Изменения в линейке отопителей Планар

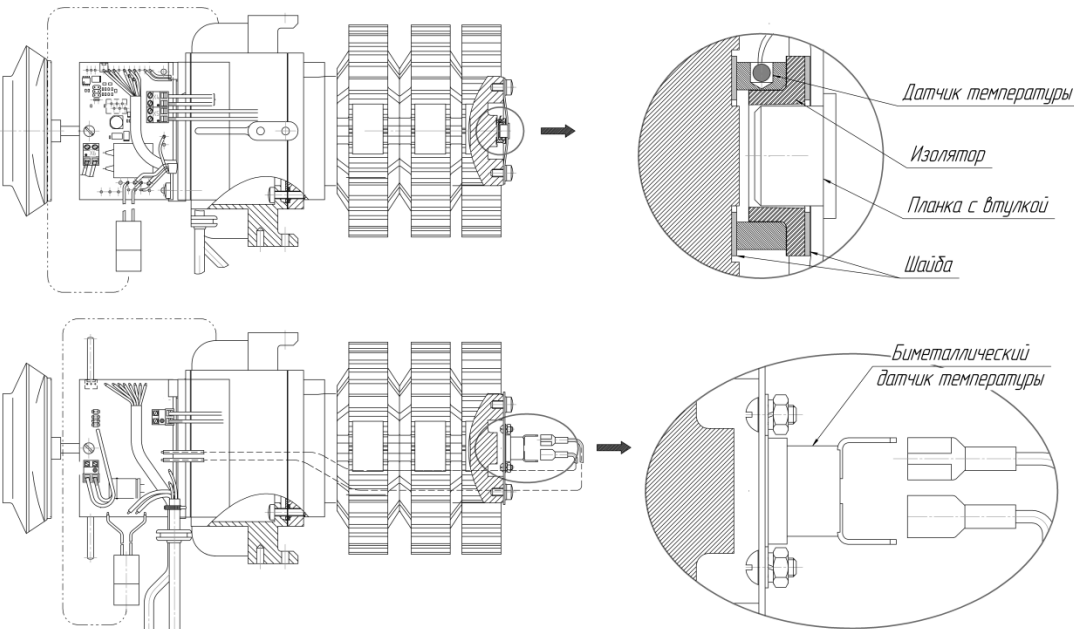
Planar-4DM2	Прекращен выпуск отопителей Планар-4ДМ2-24/12 и PLANAR-4DM2-24/12. Начат выпуск отопителей PLANAR-4DM2-24/12-S/P Цель: улучшение работоспособности отопителя. Биметаллический датчик имел широкий допуск температуры срабатывания.
	В новых отопителях: 1) Введен новый термопарный датчик перегрева сб.3058. Новый термопарный датчик перегрева не взаимозаменяем со старым биметаллическим датчиком (термореле). 2) На теплообменнике введена проточка для нового термопарного датчика. 3) Введены блоки управления сб.2963 (24В «S»), сб.2978 (12В «S») и сб.3583 (24В «Р») и сб.3588 (12В «Р»). Данные блоки управления не являются рем. комплектными для изделий старого образца.

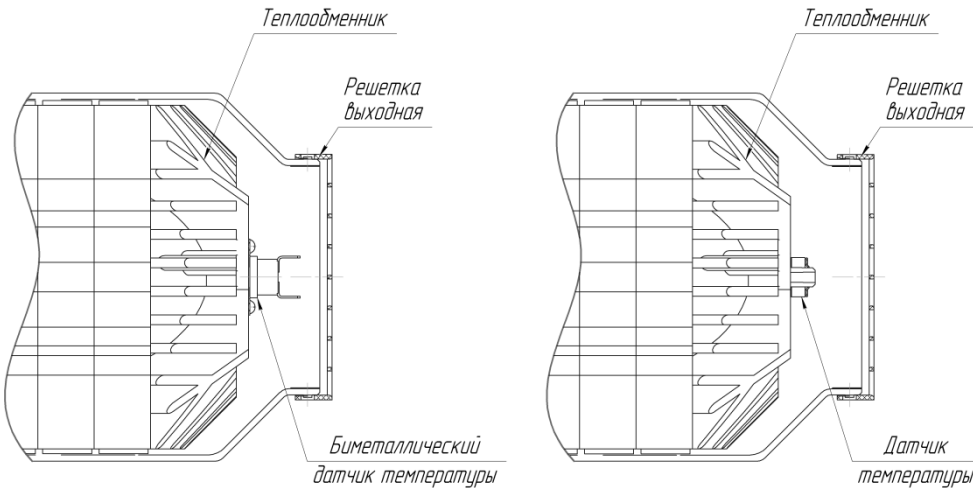
Наименование изделия	Изменения
Planar-44D	Прекращен выпуск отопителей Планар-44Д-24/12 и PLANAR-44D-GP-24/12 Начат выпуск отопителей PLANAR-44D-24/12-GP-S/P Цель: улучшение работоспособности отопителя. Биметаллический датчик имел широкий допуск температуры срабатывания.
	В новых отопителях: 1) Введен новый термопарный датчик перегрева сб.3058. Новый термопарный датчик перегрева не взаимозаменяем со старым биметаллическим датчиком (термореле). 2) На теплообменнике введена проточка для нового термопарного датчика.

3) Введены блоки управления сб.2973 (24В «S»), сб.2988 (12В «S») и сб.3033 (24В «Р»), сб.3048 (12В «Р»). Данные блоки управления не являются рем. комплектными для изделий старого образца.
	Заменён вентилятор на нагнетателе воздуха (применён вентилятор большего диаметра от Планар-4ДМ2 (д.1237)). Цель: увеличение расхода нагреваемого воздуха, снижение вероятности перегрева PLANAR-44D при монтаже с воздуховодами. Нагнетатель воздуха с новым (увеличенным) вентилятором совместим со всеми выпускавшимися ранее изделиями PLANAR-44D. Заводской номер нагнетателей воздуха не изменен: Сб.1881 (24В) и Сб.1911 (12В).

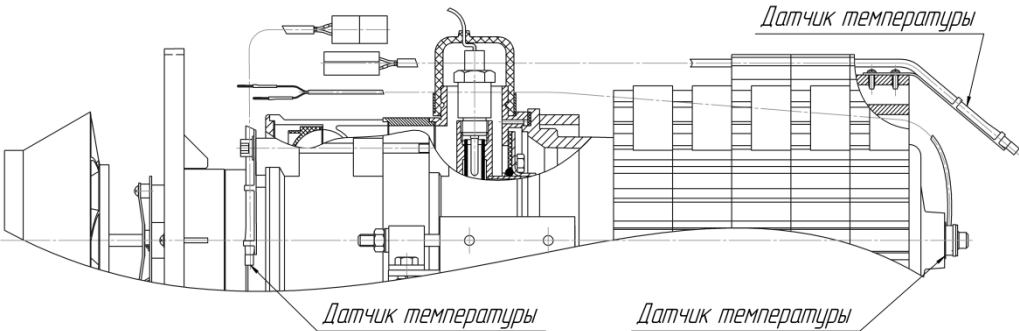
Наименование изделия	Изменения
Planar-8DM	Прекращен выпуск отопителей Планар-8ДМ-24/12 и PLANAR-8DM-24/12 Начат выпуск отопителей PLANAR-8DM-24/12-S/P Цель: улучшение работоспособности отопителя. Биметаллический датчик имел широкий допуск температуры срабатывания.
	В новых отопителях: 1) Введен новый термопарный датчик перегрева сб.3078. Новый термопарный датчик перегрева не взаимозаменяем со старым биметаллическим датчиком (термореле). 2) На теплообменнике введена проточка для нового термопарного датчика.

3) Введены блоки управления сб.2938 (24В «S»), сб.2953 (12В «S») и сб.3162 (24В «P»), сб.3177 (12В «P»). Данные блоки управления не являются рем. комплектными для изделий старого образца.
	Введен новый НВ с двигателем ЭД-27 и усовершенствованным вентилятором Цель: увеличен расход воздуха. Новый нагнетатель воздуха не является рем. комплектным для изделий старого образца (из-за увеличенного токопотребления).
	Из-за нового НВ в блоке управления отопителя увеличено сечение проводов на питание от АКБ и на питание двигателя НВ.
	Изменены блоки управления сб.3162, сб.3177 для отопителей PLANAR-8DM-24/12-P. Цель: В данные блоки управления введена функция подключения дополнительного реле с нагрузкой не более 1 ампер или подключения отсечного клапана. Эта функция реализована путём вывода дополнительного провода из блока управления нагревателя. Новый блок управления является рем. комплектом для предыдущих версий PLANAR-8DM-24/12-P.
